高浜発電所3, 4号炉の運転期間延長 (40年超運転)について

令和6年6月

1. 高浜3, 4号炉の40年超の運転延長 (40年超運転)に係る審査結果

劣化状況評価 ①「低サイクル疲労」

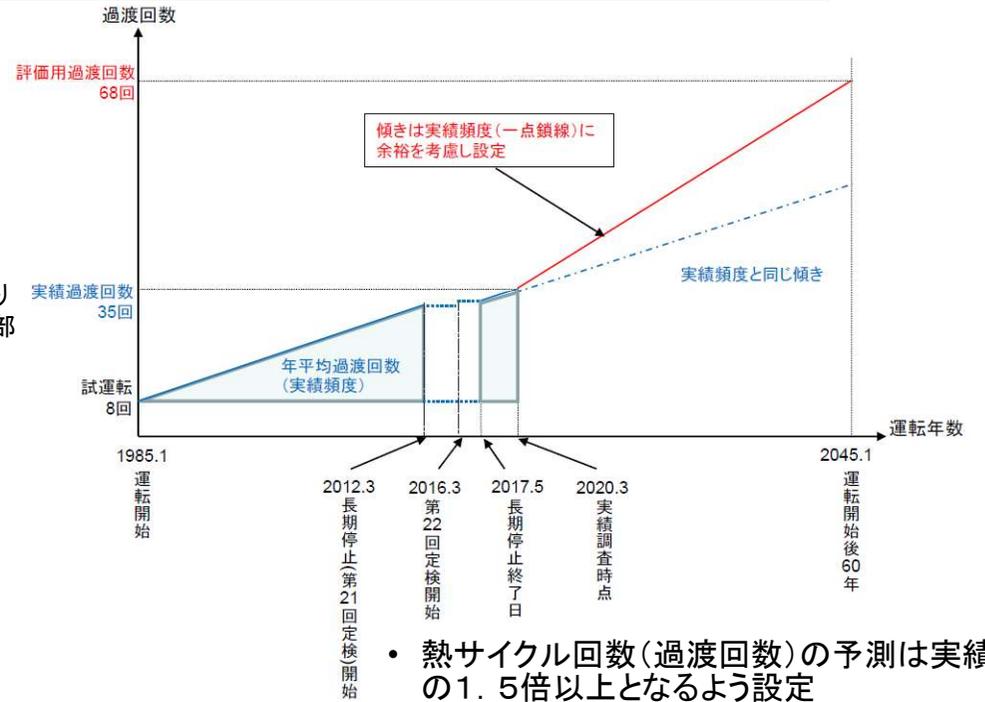
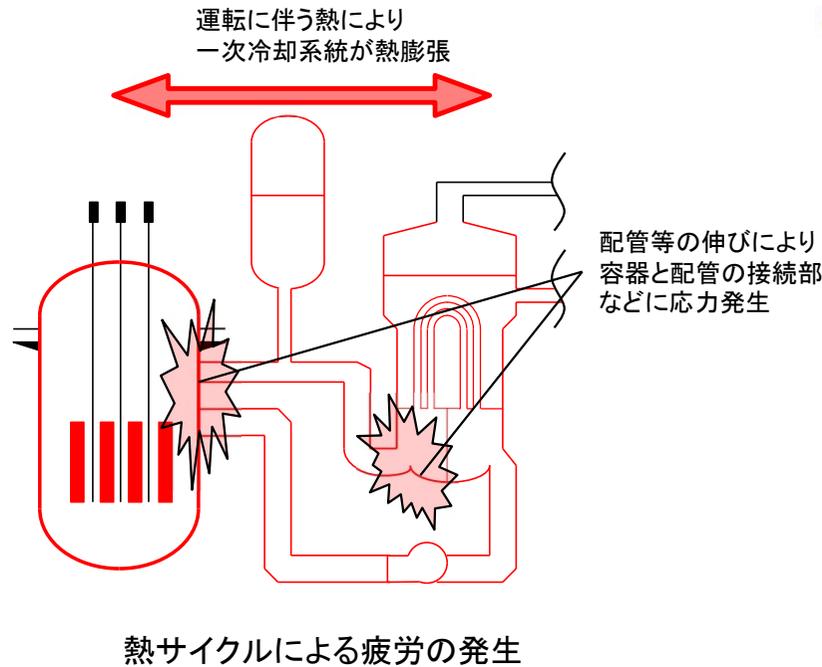
1次系の配管等は運転—停止に伴う加熱—冷却の熱サイクルにより繰り返し応力を受ける
 容器と配管の接続部等、応力集中の大きい部位で、加熱—冷却の繰り返しによる疲労割れが発生する可能性がある

健全性評価の結果、評価対象部位の疲れ累積係数が1を下回ること

熱サイクル回数の予測回数をこれまでの実績の1.5倍とした評価を行い、評価対象部位のすべてにおいて疲れ累積係数が1を下回ったこと

劣化状況評価 ②「原子炉容器の中性子照射脆化」(1)

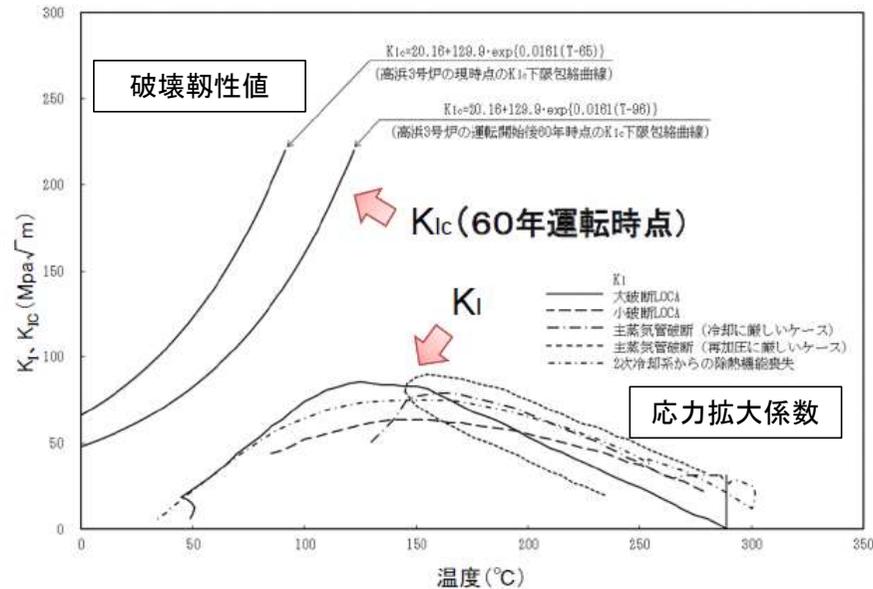
加圧熱衝撃評価の結果、原子炉压力容器の評価対象部位において破壊靱性値が応力拡大係数を上回ることを

加圧熱衝撃の評価では原子炉容器の耐え得る力(破壊靱性値)が欠陥を想定した上で亀裂を進展させようとする力(応力拡大係数)を上回ることを確認する

加熱衝撃試験の結果、原子炉容器の耐力の指標となる「破壊靱性値」は、設計基準事故及び重大事故等時に亀裂を進展させようとする力「応力拡大係数」を上回り、原子炉容器が破壊を起こさないこと。

なお、高浜3号・4号とも第5回監視試験において国内予測式の適用範囲($1.0 \times 10^{17} \text{ n/cm}^2 \sim 1.3 \times 10^{20} \text{ n/cm}^2$)を超える照射量(3号炉: $1.47 \times 10^{20} \text{ n/cm}^2$ 、4号炉: $1.40 \times 10^{20} \text{ n/cm}^2$)の監視試験結果が得られており、それを加味した評価も確認した。

表: 母材の1/4t深さにおける関連温度※と上部棚吸収エネルギーの予測値

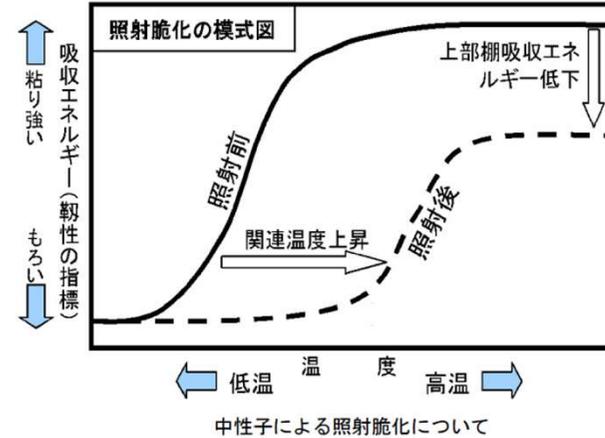
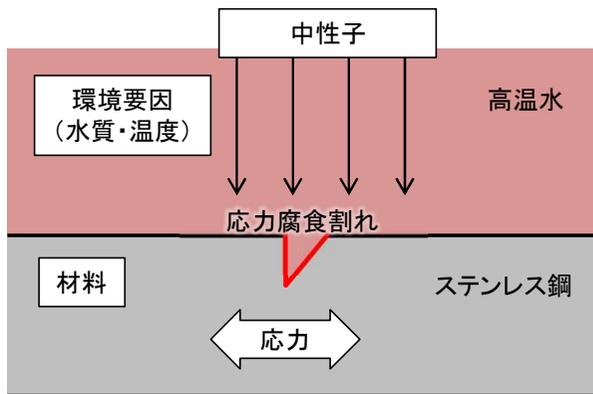
原子炉压力容器について以下を満たすこと。ただし、上部棚吸収エネルギーの評価の結果、68J以上である場合は、この限りでない。

原子炉運転状態の温度領域(上部棚)において、原子炉容器母材の粘り強さを示す指標(吸収エネルギー)が68Jを上回るかどうか確認する。

上部棚吸収エネルギー評価の結果、高浜3号炉で191J、高浜4号炉で179Jあり、判断基準の68Jを上回ること

劣化状況評価 ③「照射誘起型応力腐食割れ」

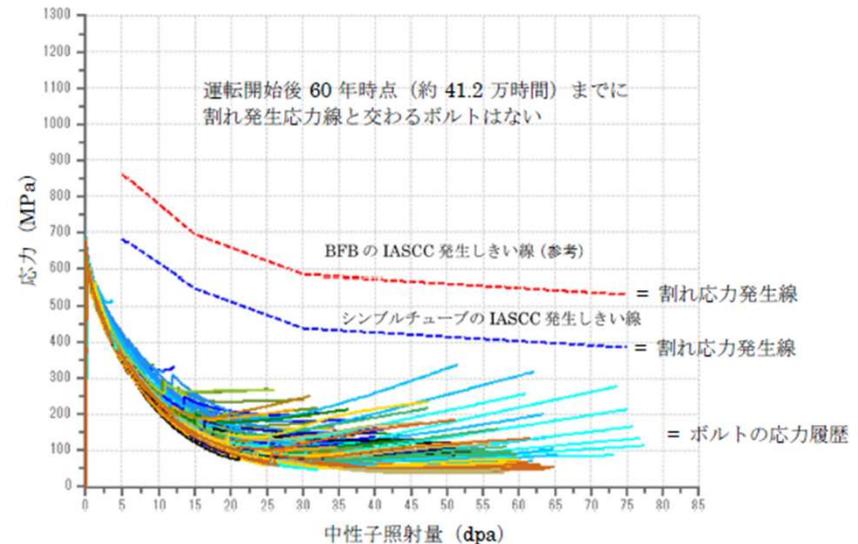
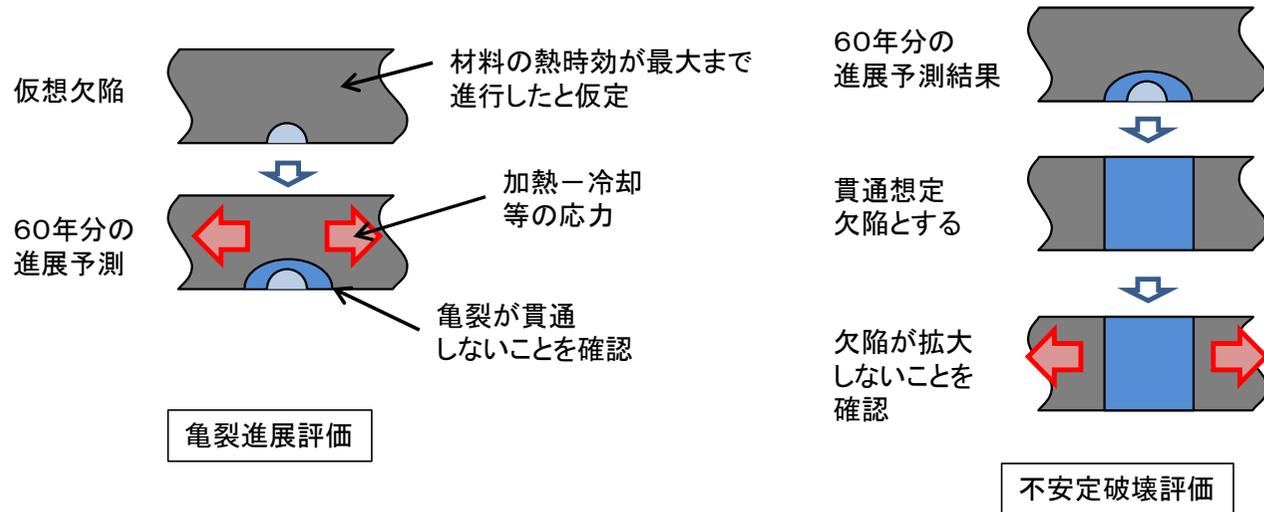
ステンレス鋼で中性子の照射量が多く、応力の高い構造物に対し、応力腐食割れが発生するかどうかを評価し、発生した場合を想定しても技術基準規則に適合すること。

照射誘起型応力腐食割れの発生予測方法に基づき、環境条件が最も厳しいバップルフォーマボルトの損傷予測を行った結果、運転開始後60年時点の損傷予測本数は0本(管理損傷ボルト本数(全体の20%)以下)であり、安全に関わる機能を維持できること

劣化状況評価 ④「2相ステンレス鋼の熱時効」

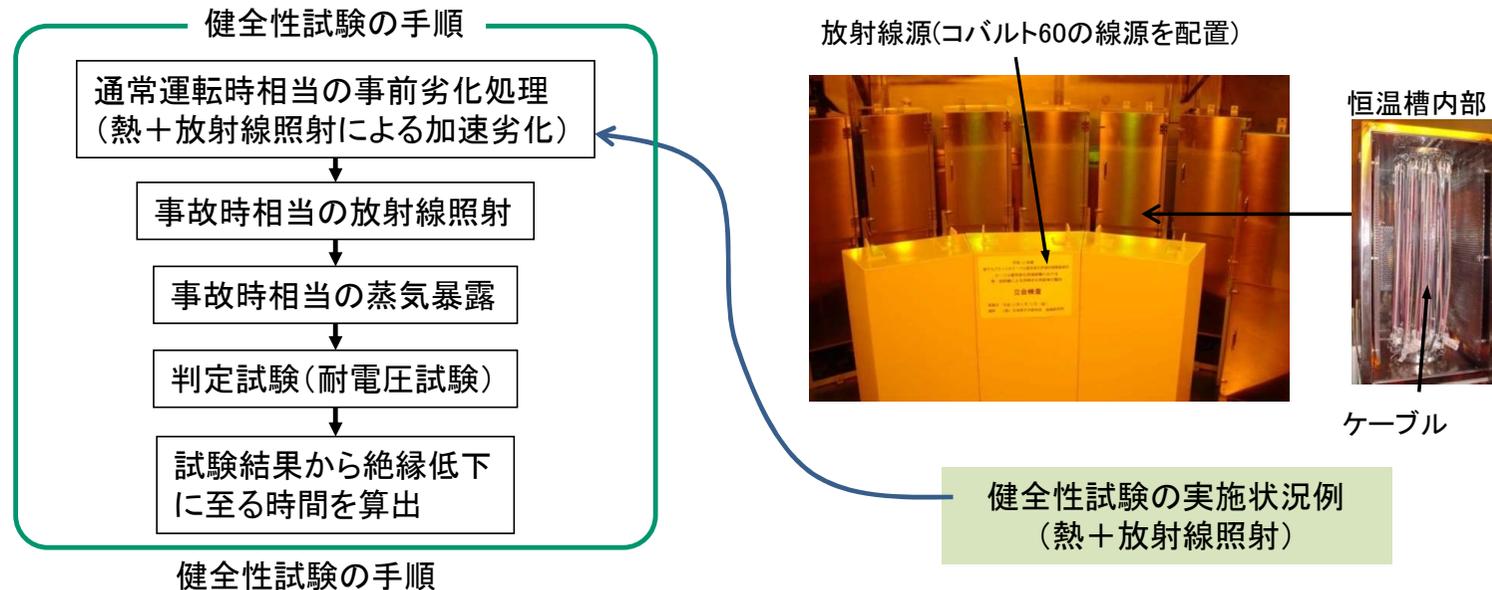
原子炉施設で使用されている2相ステンレス鋼の熱時効(靱性低下)について、欠陥を想定した亀裂進展評価及び不安定破壊評価にて、亀裂が進展しないこと

- ・亀裂進展評価の結果、初期欠陥を想定して60年後の亀裂の進展を想定しても、亀裂は貫通まで至らないこと
- ・不安定破壊評価の結果、貫通欠陥を想定しても、欠陥が拡大することはないこと

劣化状況評価 ⑤「電気・計装設備の絶縁低下」

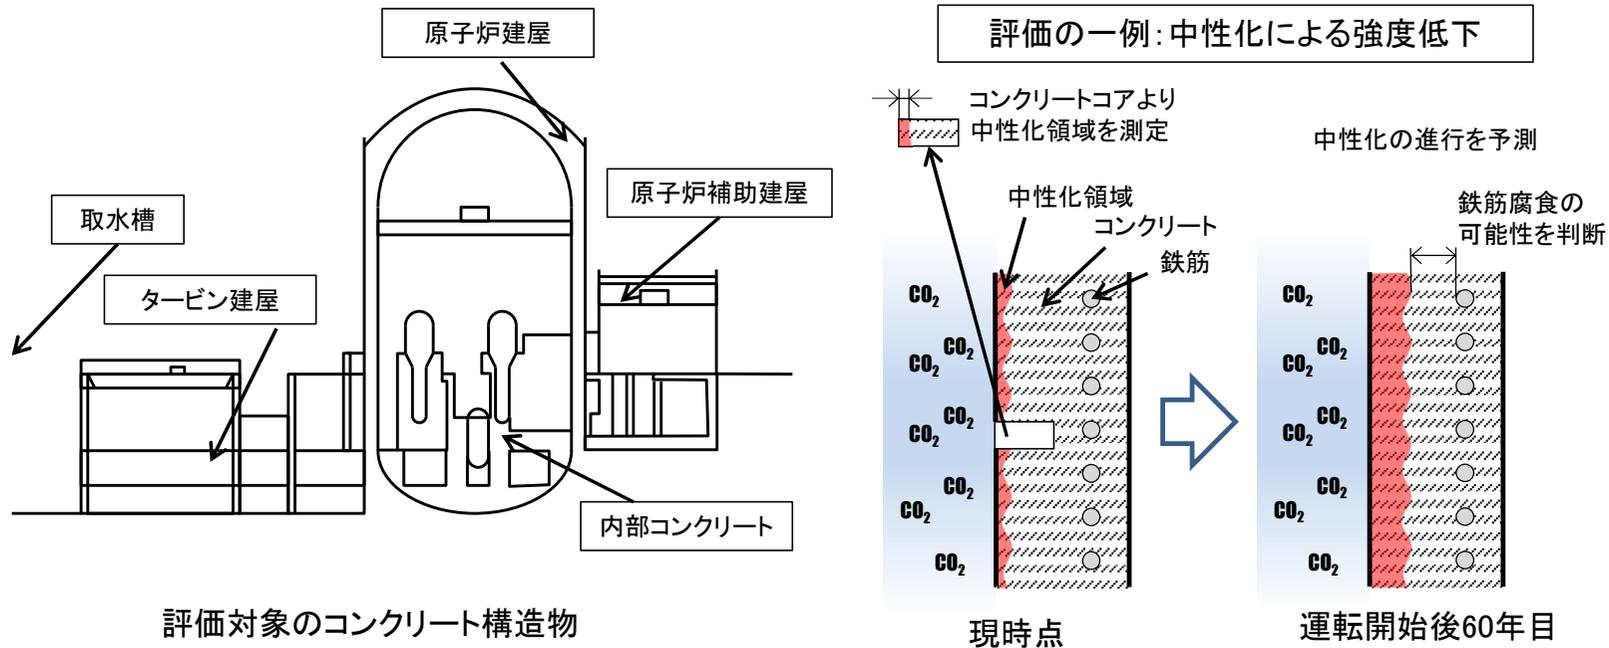
設計基準事故及び重大事故等で機能が要求される電気・計装設備は、健全性試験による評価の結果、有意な絶縁低下が生じないこと

健全性評価の結果、一部ケーブルについて運転開始後60年以前に有意な絶縁低下が発生すると評価されたこと
(3号炉: 難燃PHケーブル(59年)、4号炉: 難燃PHケーブル(58年))

そのため、ケーブルの交換について施設管理に関する方針を策定したこと

劣化状況評価 ⑥「コンクリートの強度低下」

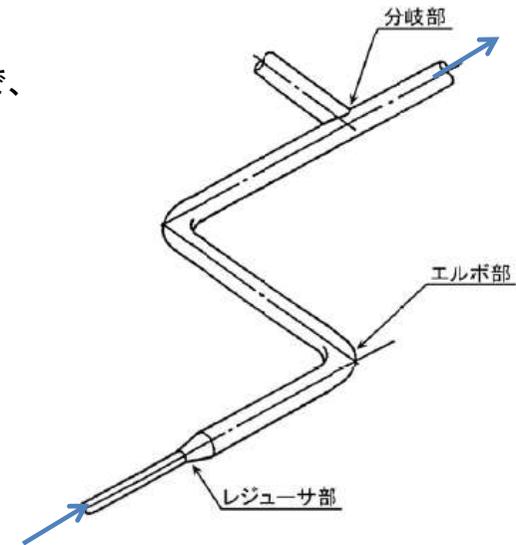
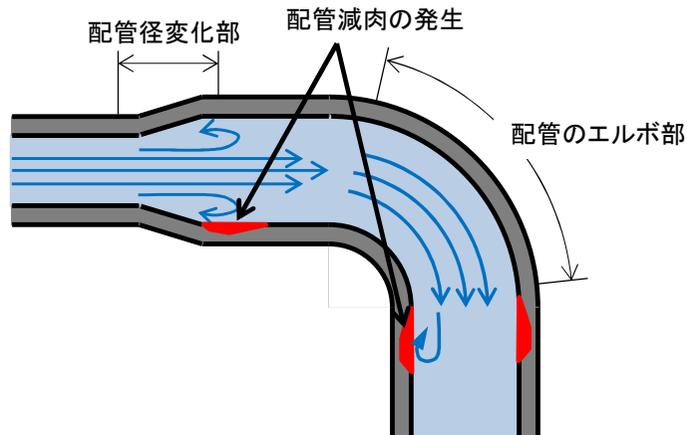
コンクリート構造物の強度は、経年劣化事象の進行により設計強度を下回ることがないこと

評価の結果、コンクリートの中性化深さは運転開始後60年目においても、鉄筋が腐食し始める深さにならなかったこと
また、中性化以外の劣化事象について特別点検の結果を踏まえ評価を行った結果、コンクリート構造物の強度は経年劣化事象の進行により設計強度を下回らなかったこと

劣化状況評価 ⑦「耐震安全性評価」

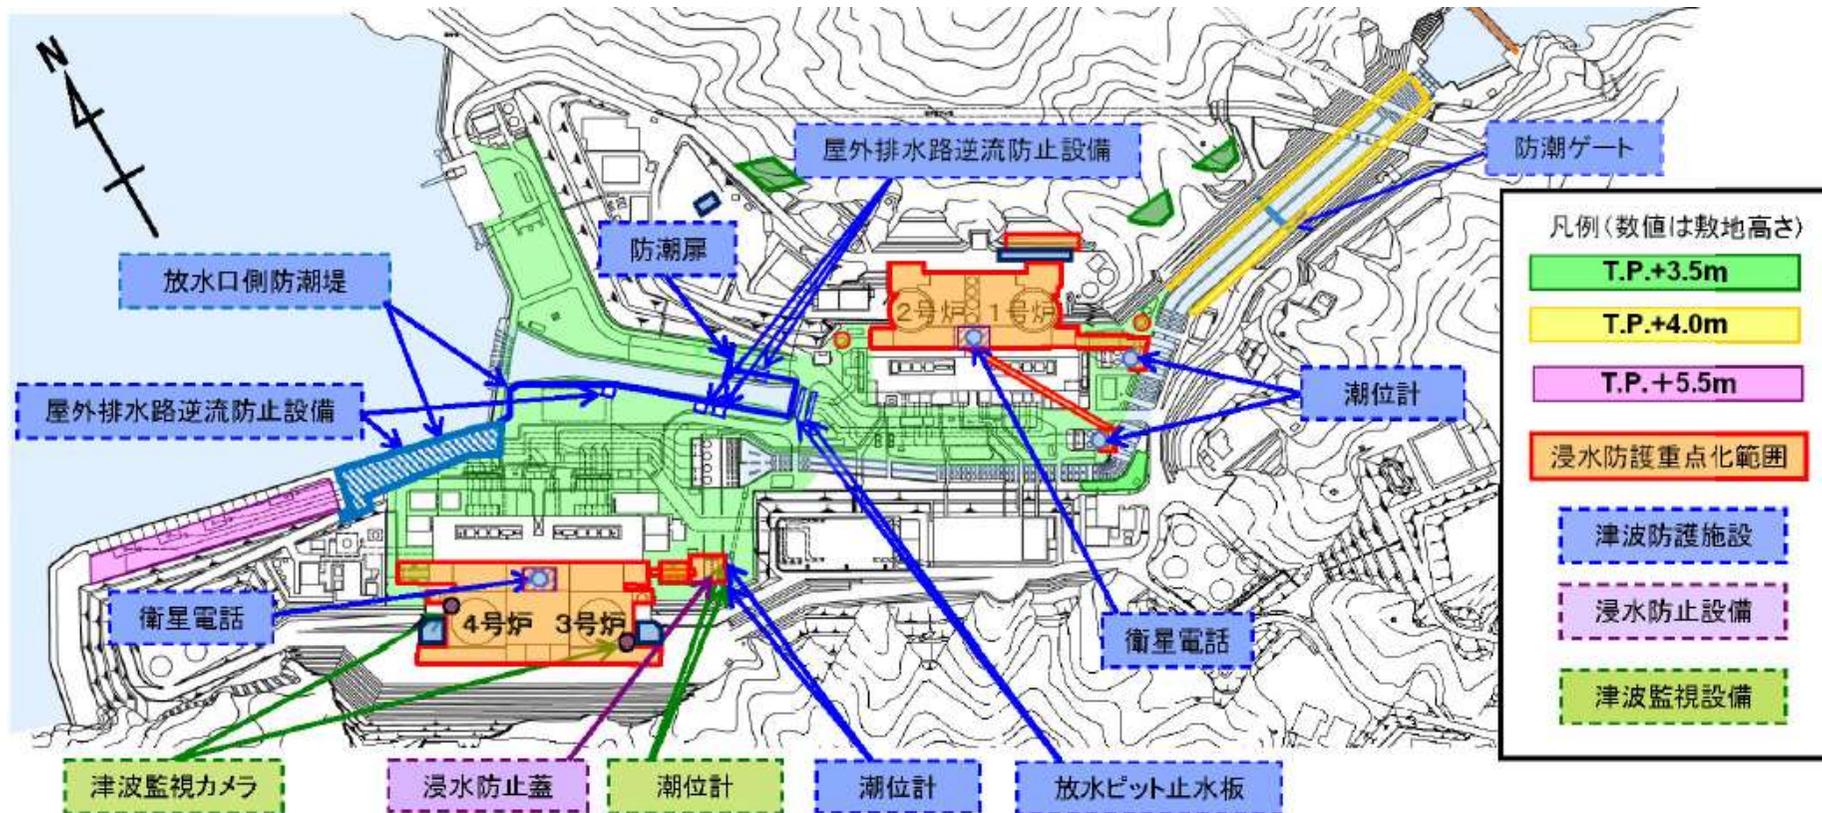
- ・これまでに評価した各種経年劣化事象を考慮した耐震評価の結果、耐震上の設計許容値を下回ること
- ・弁やポンプなど動的機能が要求される機器に対して、劣化を考慮しても、地震時に確認済み加速度以下であること
- ・劣化を考慮した燃料集合体の耐震評価の結果、相対変位と制御棒挿入時間が規定範囲にあること

- ・炭素鋼配管のエルボ部、配管径変化部等の内部の流体が偏流する部位で、流速、温度条件等により配管の腐食が発生する。

評価の結果、流れ加速型腐食を考慮しても耐震上の許容応力を下回ること、地震時に動的機能が要求される機器(主蒸気逃し弁等)の動的機能が維持されること、地震時の制御棒挿入性の評価等の耐震安全性評価項目についても、要求事項を満足したこと
